Informe Consolidado de Solicitud de Aclaraciones, Rectificaciones y/o Ampliaciones Complementario al Estudio de Impacto Ambiental del Proyecto "Sistema de impulsión de agua para uso industrial desde Depósito de Relaves Ovejería a Planta Concentradora de División Andina"

Nombre del Titular : Codelco Chile División Andina
Nombre del Representante Legal : Lindor Eladio Quiroga Bugueño
Dirección : Avenida Santa Teresa 513

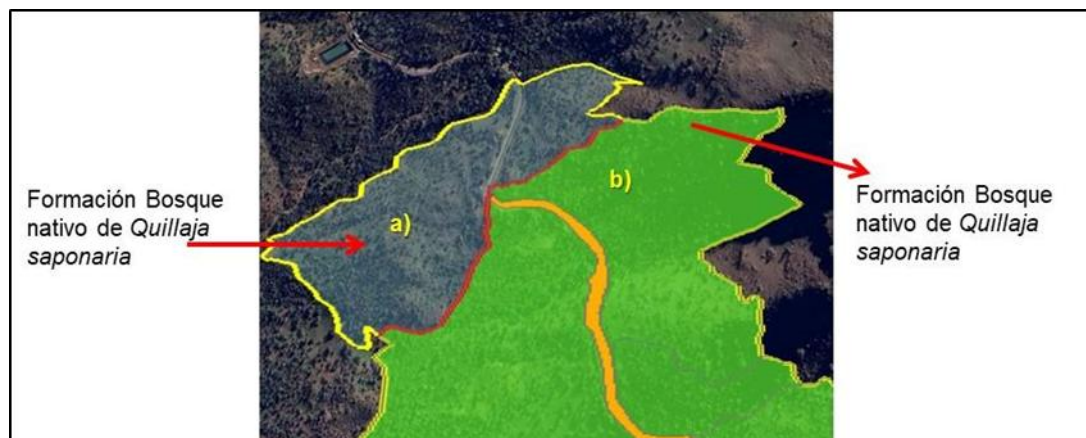
- a) Rectificar y ampliar la información presentada, mediante la entrega de un cuadro resumen del aumento o disminución de la superficie intervenida de las nuevas adecuaciones de Obras, Partes o Acciones del objeto de protección Flora y vegetación, considerando las nuevas adecuaciones en el área de influencia.
- b) Se solicita al Titular aclarar y corregir la superficie indicada como eliminada del área de influencia, señalando específicamente aquellas porciones que no siguieron la metodología de delimitación definida, correspondiente a los criterios de homogeneidad florística, según se muestra en la Figura 1 a) y b) y Figura 2 a) y b).

Figura 4. Ejemplo de 4 parches de bosque nativo de preservación fragmentados que perderán la condición de bosque. Coordenadas UTM, datum WGS 84 según imagen: a (Este 349 772; Norte 6 346 996); b (Este 345 027; Norte 6 346 679); c (Este 346 716; Norte 6 347 162) y d (Este 346 114; Norte 6 346 246).

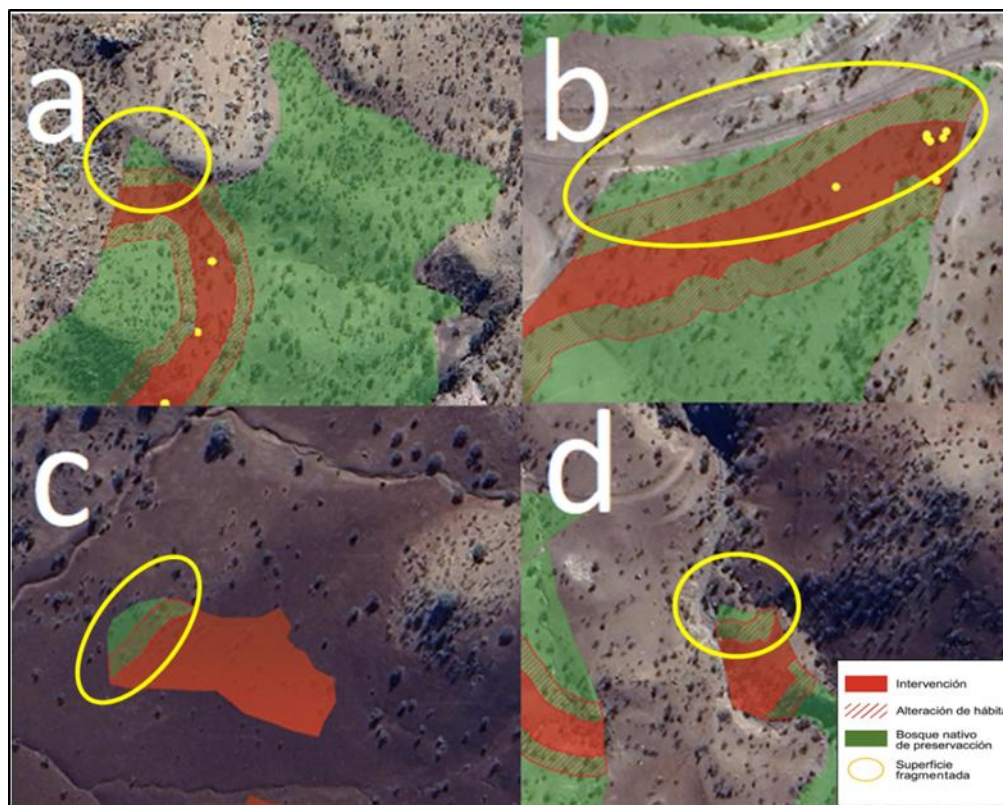
- 5.29 En cuanto a la respuesta 5.32 de la Adenda, sobre la “Caracterización del bosque nativo de preservación en el área del proyecto o actividad”, se señala al Titular que la intervención (corta) generará fragmentación del bosque nativo de preservación, dando origen a parches aislados que quedarán con anchos inferiores a los mínimos establecidos en la definición de la Ley 20.283 (40 metros de ancho), por lo cual quedarán fuera de la protección legal.

En consecuencia, se solicita al titular asumir la pérdida de dichos fragmentos e incorporar dichas áreas dentro de la superficie afectada, y en función de ello, aumentar proporcionalmente la superficie comprometida en la medida de continuidad y reforestación legal, con el fin de asegurar la conservación del bosque nativo de preservación. Asimismo, deberá censar e incorporar los ejemplares de especies en categoría de conservación (ECC) que se encuentren en estas superficies, incluyéndose en los apartados correspondientes del informe de experto y sus apéndices. En la Figura 4 se presentan cuatro ejemplos de la situación descrita.

Figura 5. Inconsistencia en la clasificación y rodalización del BNP en la subsubcuenca.

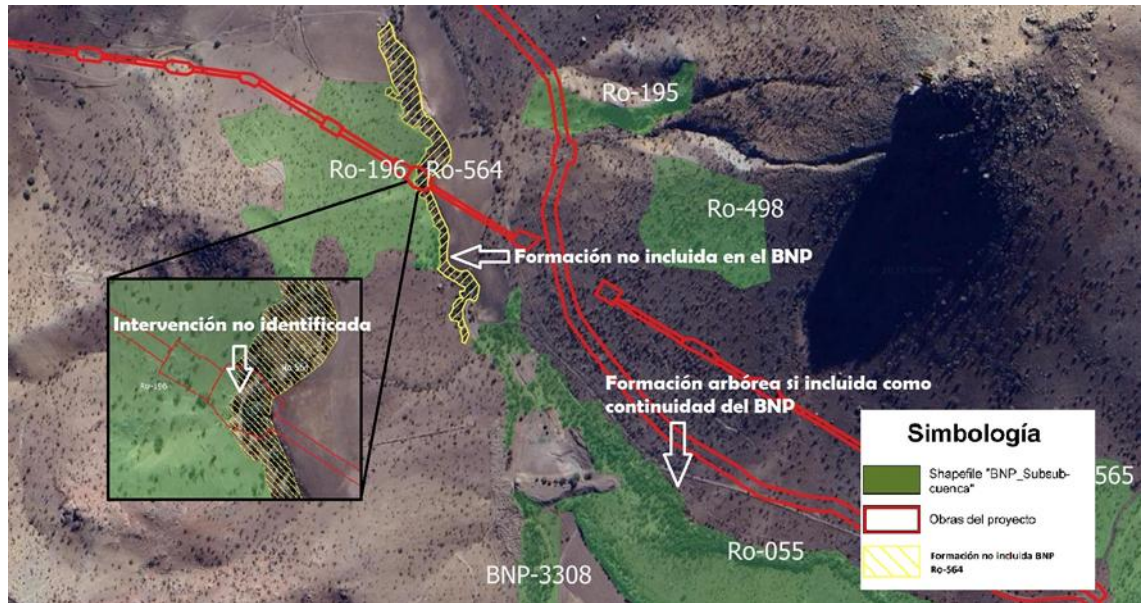
Por otra parte, se advierten inconsistencias en la clasificación y delimitación de los polígonos de bosque nativo de preservación (BNP), evidenciándose criterios disímiles en situaciones equivalentes, las cuales conllevan a una subestimación del BNP. Por ejemplo, en algunos casos, como el polígono Ro-055 del shapefile “BNP_Subsubcuenca.shp”, se incorpora dentro de la rodalización de BNP la formación arbórea de la quebrada adyacente, estableciendo continuidad en el hábitat entre ambas formaciones vegetacionales. En cambio, en el polígono Ro-196, la formación correspondiente al polígono Ro-564 es excluida (Figura 2, área achurada en amarillo), pese a presentar continuidad estructural y florística con el Ro-055. Esta situación implica que la formación Ro-564 quede desprovista de la protección legal correspondiente.

Asimismo, al no ser reconocida esta superficie como parte del BNP, la obra denominada “Caminos Proyectos 33 kV”, ubicada en las coordenadas UTM E 343464; N 6347493, intervendrá una superficie de bosque nativo de preservación mayor a la declarada (Figura 5). Por lo anterior, se solicita al Titular revisar la consistencia y corregir los criterios de clasificación y delimitación, incorporando los ajustes cartográficos y la corrección de las áreas de intervención para este y otros casos similares detectados.

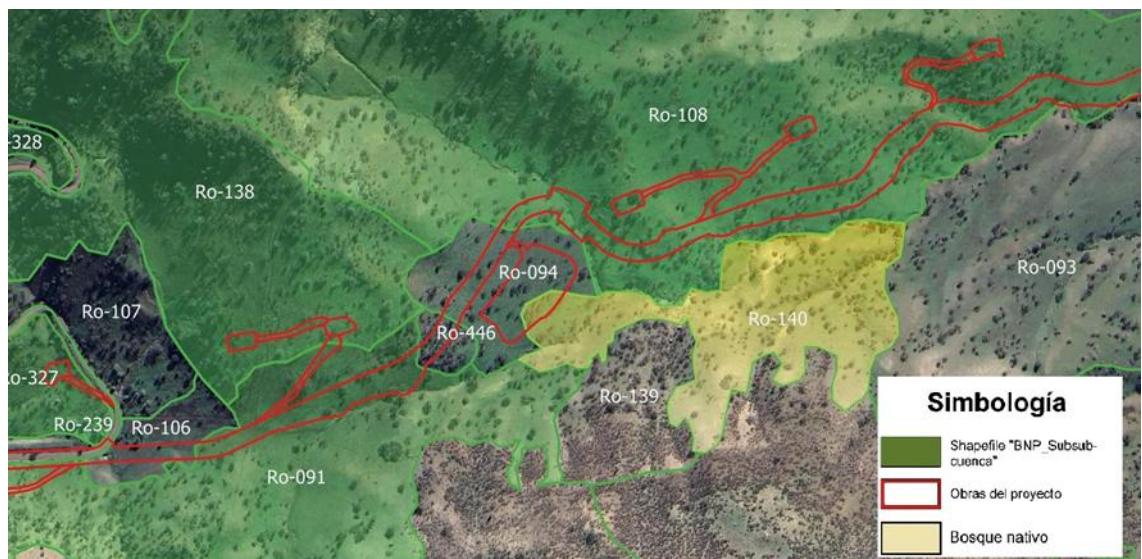
Adicionalmente, se identifica una situación análoga en el polígono Ro-094 (Figura 6) del shapefile “Uso_Suelo-Subsubcuenca”, clasificado como pradera de *Erodium cicutarium* con presencia de *Porlieria chilensis* y *Prosopis chilensis*. Esta formación presenta características estructurales y de cobertura equivalentes a los polígonos Ro-108 (BNP) y Ro-140 (BN), este último identificado como bosque nativo de *Acacia caven*. Además, el polígono Ro-094 se encuentra inserto y rodeado por formaciones de bosque nativo de preservación (Ro-108, Ro-138 y Ro-091), conformando un continuo de vegetación esclerófila con la presencia confirmada de especies en categoría de conservación. Por lo cual, se solicita al Titular reevaluar y aumentar la intensidad de muestreo en el polígono Ro-094 y todas aquellas áreas que presenten situaciones similares, dado que estas zonas constituyen una continuidad del bosque nativo de preservación, lo cual incrementa la superficie de intervención y la alteración de hábitat del BNP asociada a las obras y actividades del proyecto.

Figura 7. Obras del proyecto que se emplazarán ladera arriba del BNP de *Drimys winteri*.

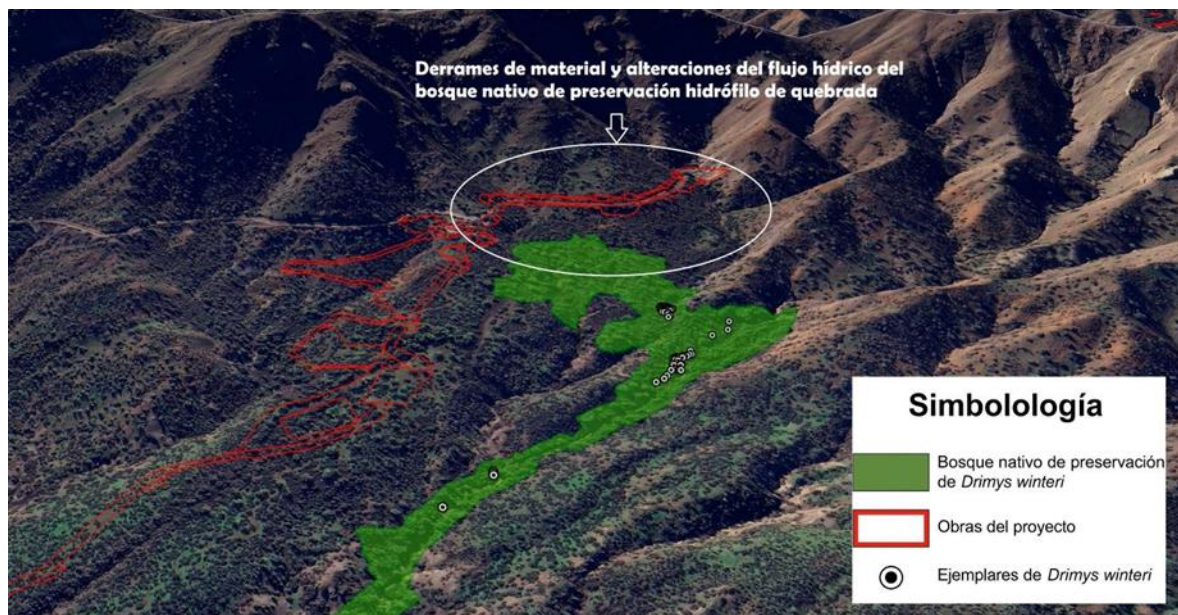
Por otra parte, la Plataforma del sistema de impulsión y caminos proyectados 33 kV se emplazan justo ladera arriba del bosque nativo de preservación (Cod: Ro-058, Shapefile “BNP_Subsubcuenca”) con presencia de *Drimys winteri*, cuyos ejemplares se sitúan en el eje del cauce, inmediatamente aguas abajo de la boca del túnel (Figura 7). La permanencia de este bosque hidrófilo depende del aporte de humedad edáfica y de los flujos hídricos subsuperficiales y superficiales provenientes de la ladera donde se emplazarán las obras.

Considerando que estas obras implican remoción de material, excavaciones y movimientos de tierra, lo cual podría generar alteración de hábitat, asociado tanto a la posible deposición de sedimentos sobre el eje del cauce como la intercepción o desvío de los flujos hídricos que sustentan el bosque hidrófilo, —como ya fue indicado— la especie *Drimys winteri* no forma parte del Interés Nacional ni se encuentra sujeta al PAS 150, se solicita al titular evaluar y aportar los antecedentes necesarios que permitan descartar la aplicabilidad del PAS 150 a la formación señalada.

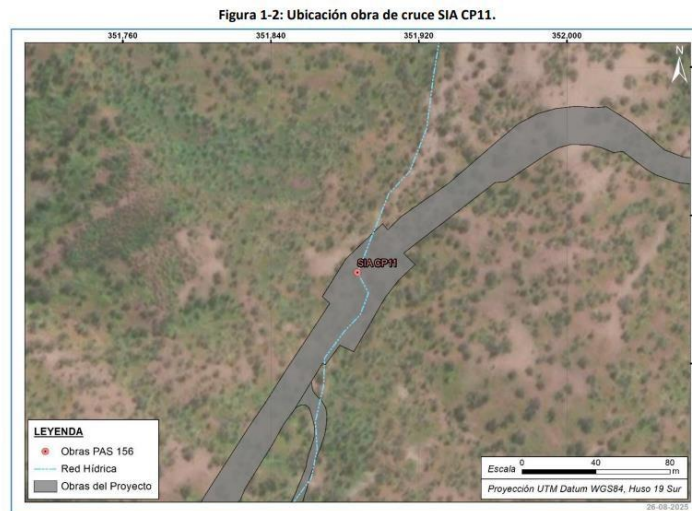
- 5.42 Respecto al poste N°27, la Figura 7-11 “Imagen Cauce 16 – Potencial Interferencia con Línea Eléctrica (Poste 27) y Plataforma de Impulsión.” del Anexo 16 “Aplicabilidad PAS 157” de la Adenda, identifica que en el punto 16 existe interacción entre ciertas obras (plataforma de impulsión de agua, postes N°26 y N°27) y el cauce, considerando este como el área de inundación para un periodo de retorno de 100 años. No obstante, el análisis y la solución hidráulica sólo consideran la plataforma del sistema de impulsión. En la Tabla 7-6 “Resumen de resultados” se señala la construcción de una defensa fluvial (enrocado de protección de la plataforma de impulsión) que complementa las obras de atraveso del cruce SIA CP02 (Badén). Luego, se descarta presentar un PAS 157 argumentando que estas obras corresponden a una prolongación de las obras del cruce SIA CP02, ya sometidas a tramitación ambiental mediante PAS 156, indicando además que se actualizará el PAS 156 incorporando dichas obras de protección.

Sin embargo, en el PAS 156 del SIA CP02 para el atraveso tipo badén con mampostería en piedra no se describen obras asociadas a la interacción de los postes 26 y 27 con el cauce.

Figura 3. Secciones de plataforma de impulsión de agua donde se identifican interacciones con cauces.

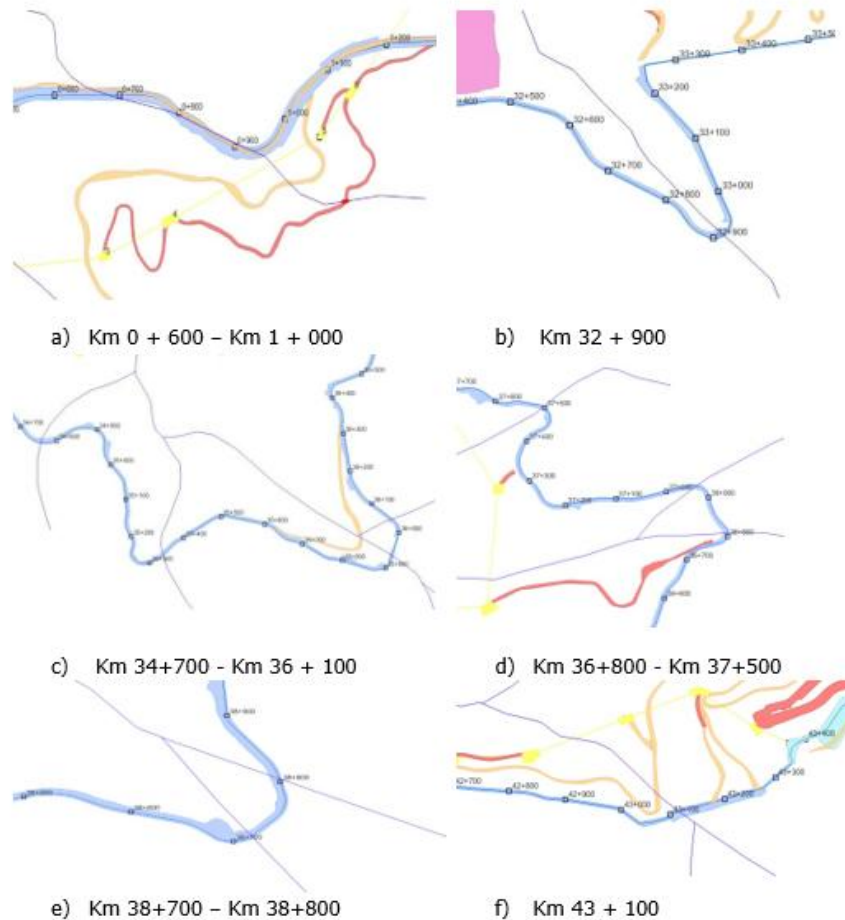
5.45 Con respecto a la imagen presentada (Figura 3), se solicita al Titular la presentación de los antecedentes que permitan descartar la interferencia de las obras con la superficie de inundación correspondiente a la crecida centenaria del cauce en cuestión. En caso de que se determine que las obras del proyecto se localizarán al interior de estas áreas, se requiere la presentación de los antecedentes del Permiso Ambiental Sectorial 156 o 157, según la solución que se proyecte desarrollar.

Figura 4. Vista en planta y perfil transversal poste N°7.

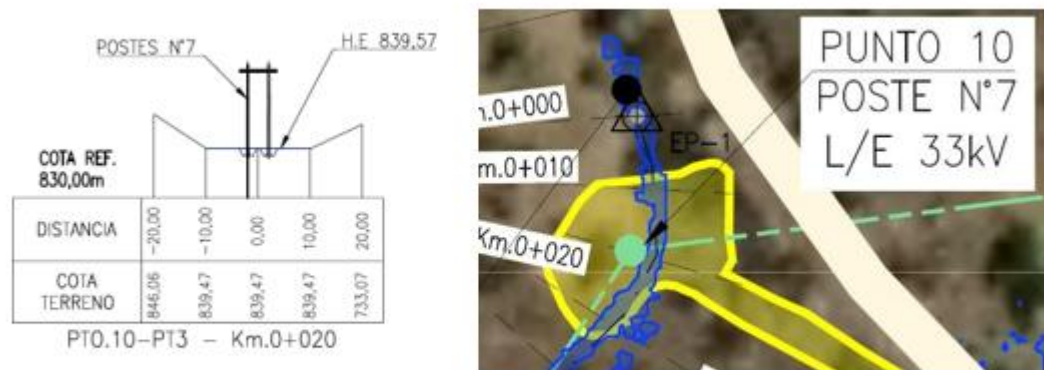
- 5.65 En el caso particular del Poste N°7, se solicita al Titular desplazar dicha infraestructura fuera del cauce, tal como se sugiere en el perfil transversal de a continuación. Cabe señalar que, dado que los postes aparecen completamente dentro del cauce en la planta, se estima factible la reubicación solicitada.
